福島第一原子力発電所 特定原子力施設に係る実施計画 変更認可申請書の
一部補正について

「福島第一原子力発電所 特定原子力施設に係る実施計画」及び「福島第一原子力発電所 特定原子力施設に係る実施計画 別冊集」について、下記の箇所を別添の通りとする。

窒素ガス分離装置A及びBの取替及び原子炉圧力容器窒素封入ライン二重化に関して、審査の進捗に伴い下記の通り補正を行う。併せて、原規規発第1803266号、原規規発第18041910号及び原規規発第1805106号にて認可された実施計画の反映を行う。

2.2 原子炉格納容器内窒素封入設備

図-1 新設範囲図

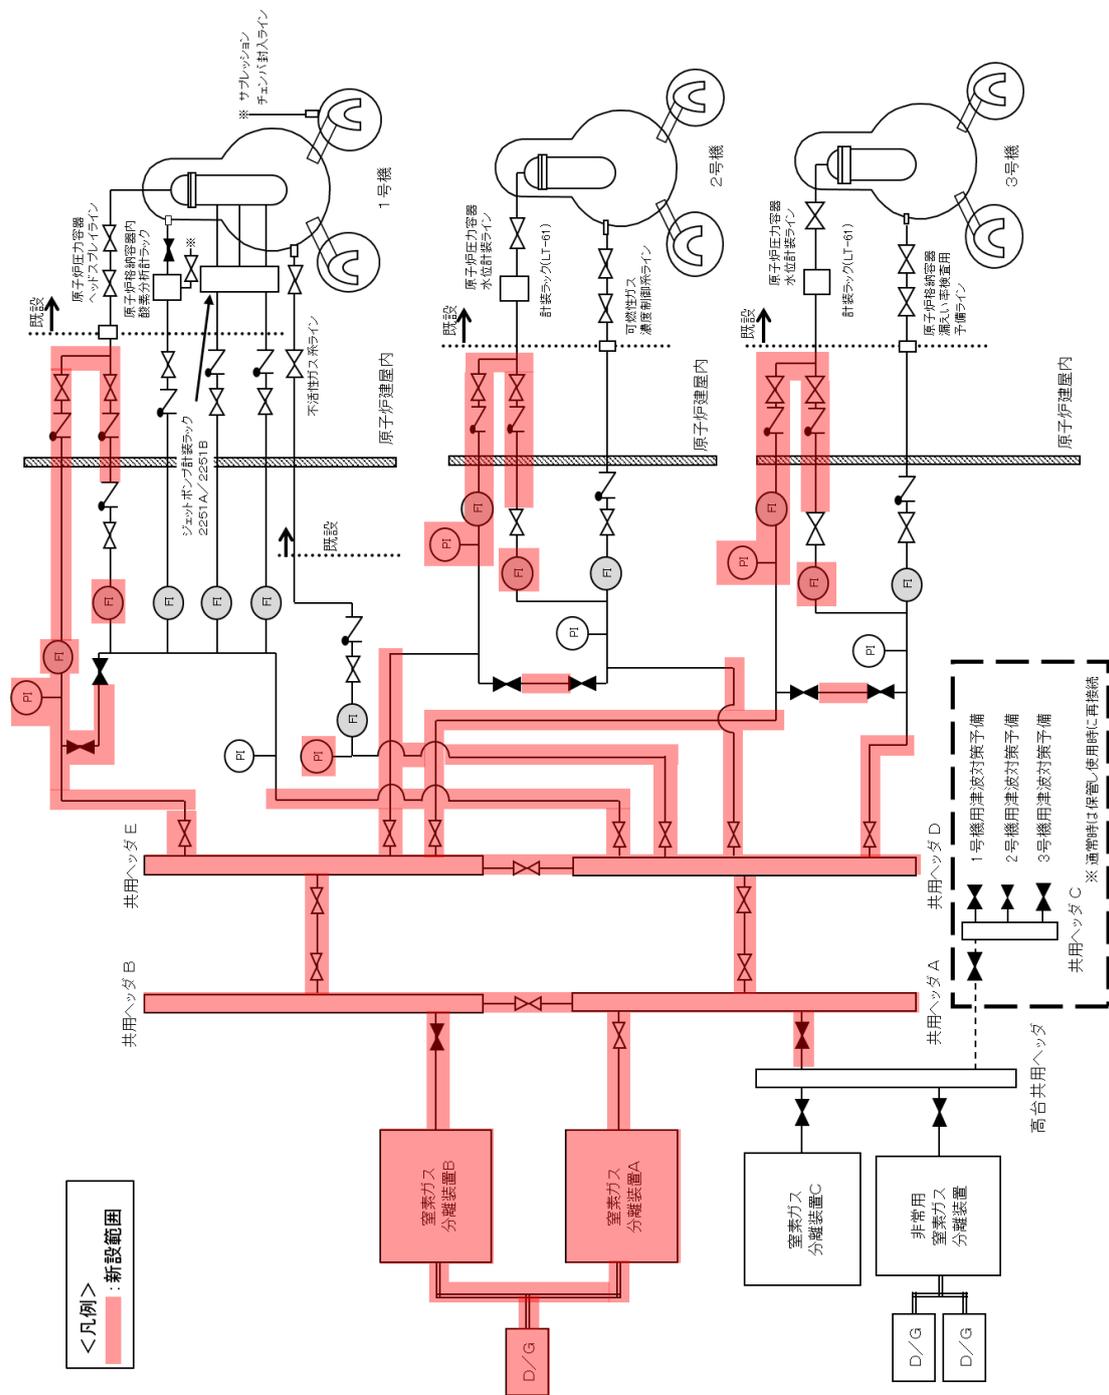
- ・ 共用ヘッダCの運用変更に伴う図の変更

水素爆発を予防するために，原子炉圧力容器内及び原子炉格納容器内に窒素を封入することで，不活性雰囲気を維持する設備である原子炉格納容器内窒素封入設備の圧力容器封入ラインのうち，1号機ヘッドスプレイライン及び2，3号機水位計装ラインについて，新たにホース，流量計ユニット，隔離弁ユニット及び共用ヘッダを設置し，二系統の封入ラインを有する設備（以下，「二重化封入ライン」という。）とする。

また，本工事に併せ，窒素ガス分離装置A及びBの取替，及び窒素ガス分離装置A及びB用専用ディーゼル発電機（以下，「AB専用D/G」という。）を設置する。なお，窒素ガス分離装置A及びBについては，基本設計及び基本仕様を「2.2.1 基本設計」及び「2.2.2 基本仕様」に，構造強度及び耐震性については「2.2.1.7 構造強度及び耐震性」及び「2.2.3 添付資料 添付資料－ 2 構造強度及び耐震性について」に記載し，AB専用D/Gについては，添付資料－ 9に記載する。
